Modulo per la presentazione delle osservazioni per i piani/programmi/progetti sottoposti a procedimenti di valutazione ambientale di competenza statale

ID: Codice procedura (ID_VIP/ID_MATTM) 10066

Progetto per la realizzazione di un impianto per la produzione di energia mediante lo sfruttamento del vento nel territorio comunale di Tuscania e Viterbo (VT). Potenza nominale 129,6 MW. Codice pratica MYTERNA n. 202300259

1. OSSERVAZIONE SULLA SATURAZIONE DI TUTTA L'AREA VASTA DEL VITERBESE e la INCOMPATIBILITA' PAESAGGISTICA dell'IMPIANTO EOLICO “TUSCANIA- VITERBO”.

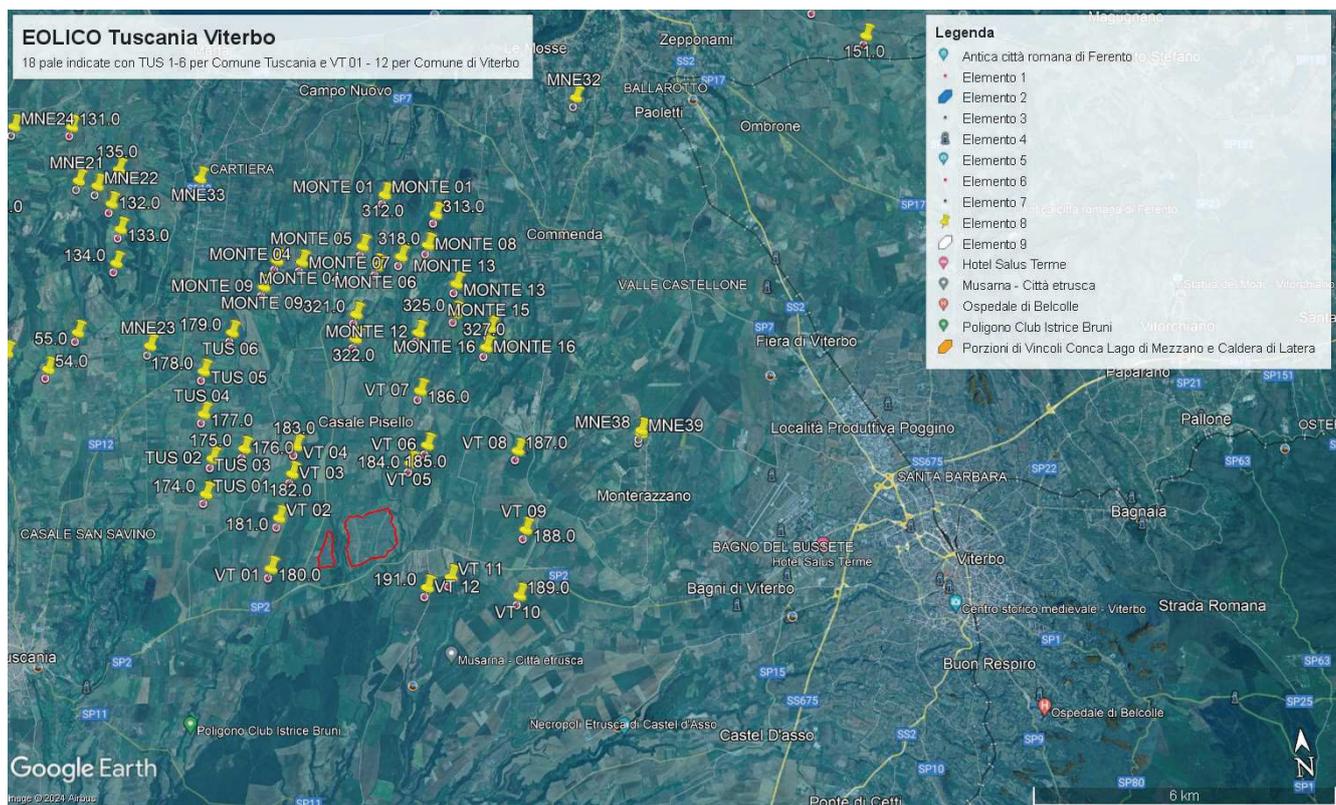
La provincia di Viterbo è ormai **saturo di impianti FER, e questo dato di fatto trova una consacrazione normativa all'interno della DGR 171 del 12 maggio 2023**.

Come si vedrà più avanti la saturazione della Tuscia è testimoniata anche dai dati sulle istanze di connessione alla rete dell'alta tensione pubblicati da Terna sul suo sito e dall'allegato n. 4 “denominato *“Cumulo Impianti FER”* .

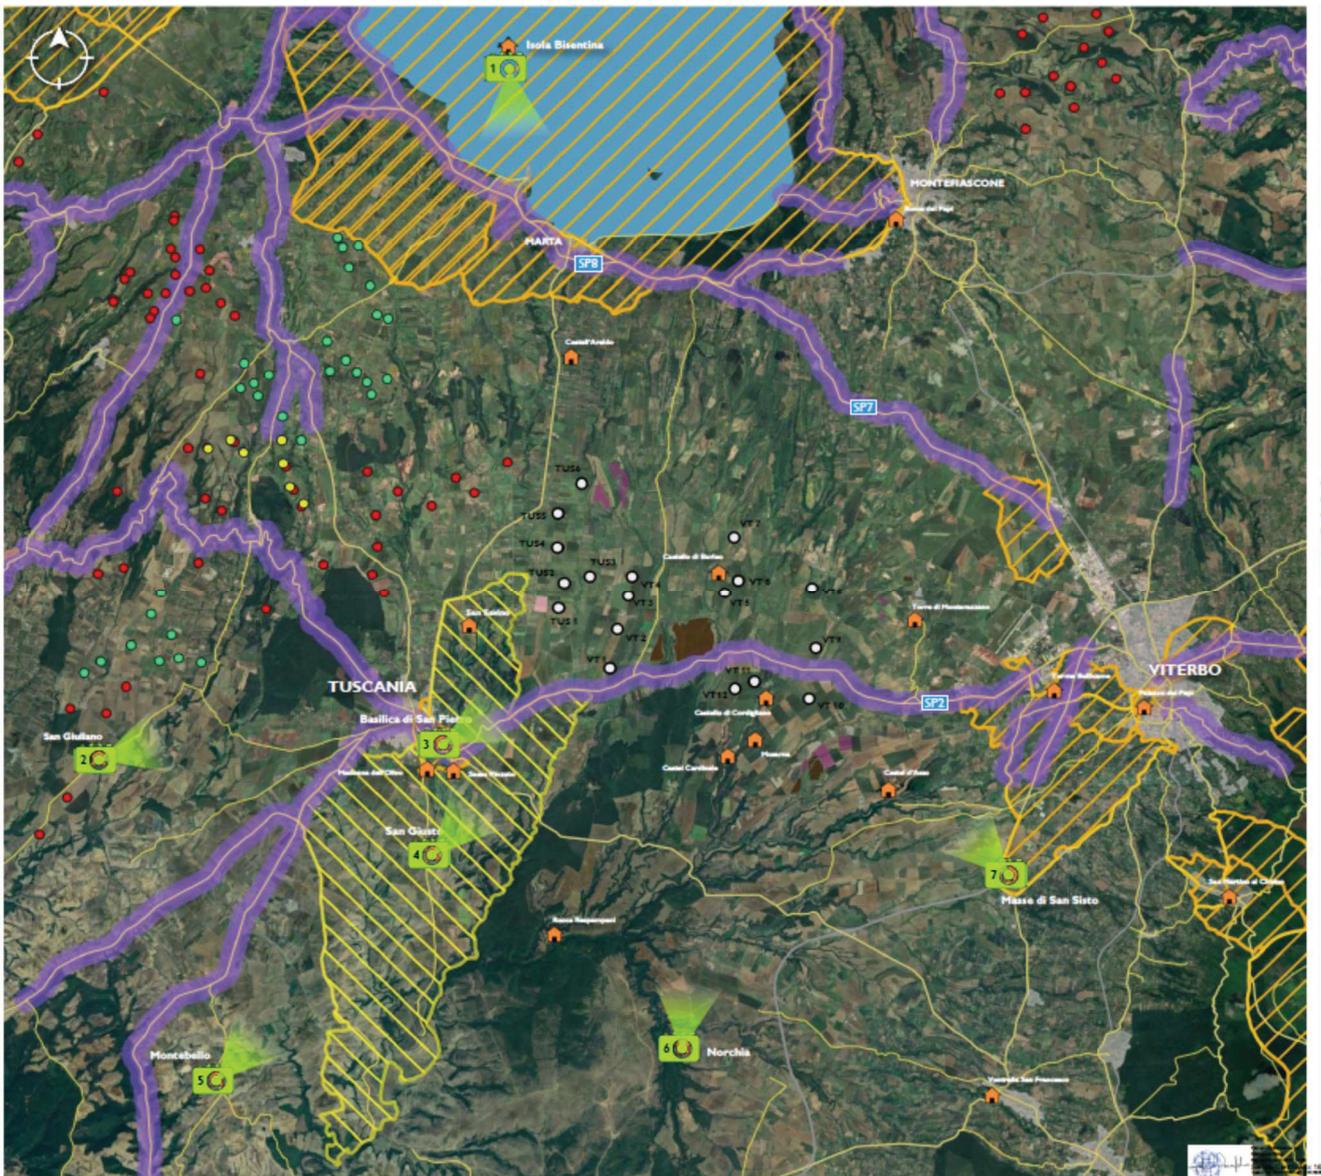
A riguardo dell'impianto eolico "Tuscania-Viterbo", non diversamente da altri, si può affermare con certezza che verrebbe ad insediarsi in un'area già satura di impianti FER come testimoniano oltre agli aerogeneratori e fotovoltaici industriali già installati a Piansano, Ischia di Castro, Farnese, Valentano, Latera e Cellere e anche quelli, compresi i geotermici, in progetto o approvati da poco tempo senza considerare quelli installati, in progetto e già approvati tra Arlena di Castro, Canino, Tessennano, Tuscania, Tarquinia. La "mappa" elaborata dall'Associazione "Amici della Terra" offre un'idea efficace e molto concreta della saturazione da impianti FER nella provincia di Viterbo ed in particolare intorno al lago di Bolsena dove si verrebbe ad insediare anche l'impianto eolico "Tuscania -Viterbo" (indicato in figura con TUS da 01 a 06 e VT da 01 a 12.)

L'impianto eolico industriale con 18 aerogeneratori (6 nel Comune di Tuscania da TUS 01 a TUS 06 e 12 nel Comune di Viterbo da VT 01 a VT 12, alti 236 m e larghi 172 m) come si vede dall'immagine si viene quasi a sovrapporre all'altro impianto eolico industriale denominato "Viterbo-Montefiascone" composto da 16 aerogeneratori dalle notevoli dimensioni (200 m x 170 m).

Per queste ragioni esso presenta delle incompatibilità con vari sistemi di paesaggio presenti nella zona, e in particolare con il paesaggio agrario di valore che interessa buona parte del territorio in cui si inserirebbe l'impianto con gli aerogeneratori e il paesaggio di particolare valore dove insisterebbero le opere pertinenti dell'impianto. Inoltre come vedremo la zona in cui si inserirebbe l'impianto è in parte vincolata ai sensi dell'art. 136 del CBC per il suo notevole pregio paesaggistico come dimostra anche la seguente mappa prodotta dalla proponente.

Figura 1. Stralcio carta “Natura 2000” dal sito del ministero Ambiente che illustra la parte della Rete Natura 2000. Le zone con linee in blu sono le ZPS che comprendono le ZSC (parti con linee rosse).  Simbolo dell’area in cui è ubicato l’impianto eolico industriale “Tuscania - Viterbo”.

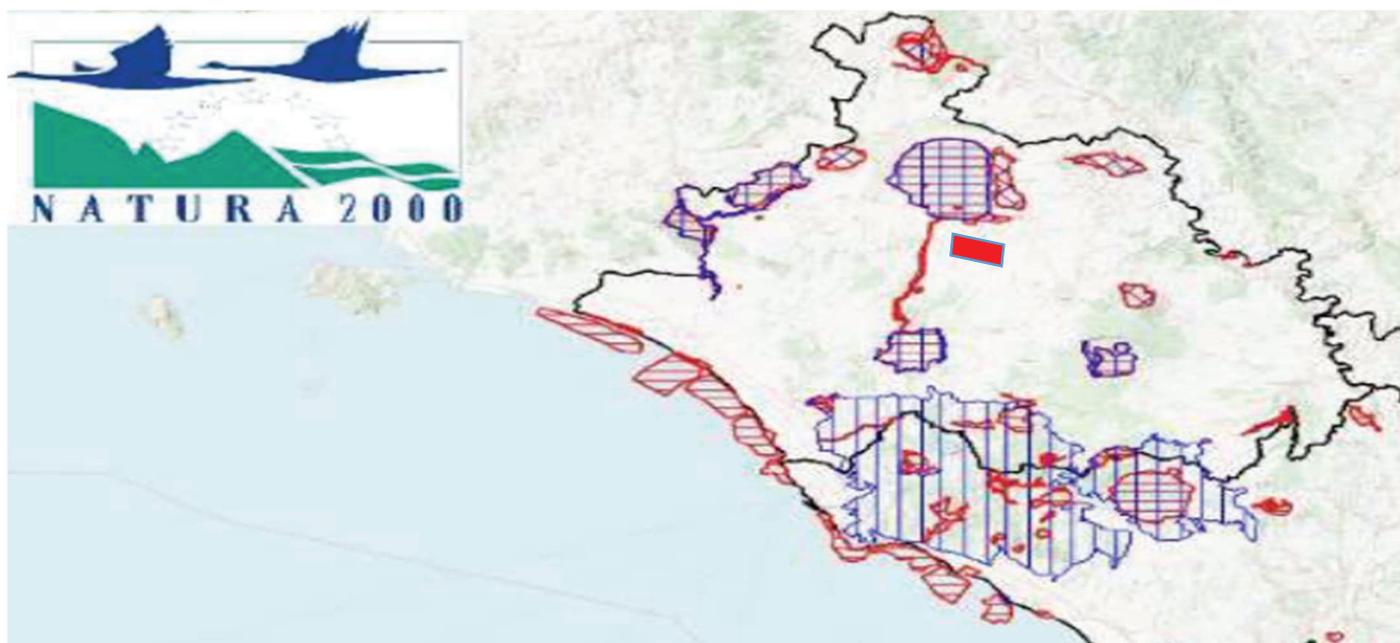
Nel caso dell'impianto eolico in oggetto l'area di intervento ancorchè formalmente esterna alla rete Natura 2000 viene a localizzarsi in diversi punti a distanze notevolmente ridotte rispetto a siti della Rete Natura 2000.

Appare contestabile l'affermazione nello studio ES.10.1 (Valutazione di Incidenza, pag. 35) Secondo cui l'intervento in oggetto non interferisce con aree vincolate in quanto gli aerogeneratori non rientrano in nessuna zona destinata a Sito d'Importanza Comunitaria (SIC), a Zone a Protezione Speciale (ZPS), ai sensi della Direttiva 79/409 CEE, e Important Bird Areas (IBA). Dalle planimetrie riportate nello studio appare infatti che un numero consistente degli aerogeneratori facenti parte dell'impianto si trovino a distanze veramente minime, addirittura poche centinaia di metri dalla ZSC IT6010020 - Fiume Marta, e comunque per le sue dimensioni ed estensione, il progetto viene a configurarsi come vera e propria barriera fra zone di protezione ed in particolare molto importanti per l'avifauna. L'assenza formale di core areas non significa infatti che non esista una rete di interrelazioni ecologiche tra queste zone e siti Natura 2000 più o meno vicine.
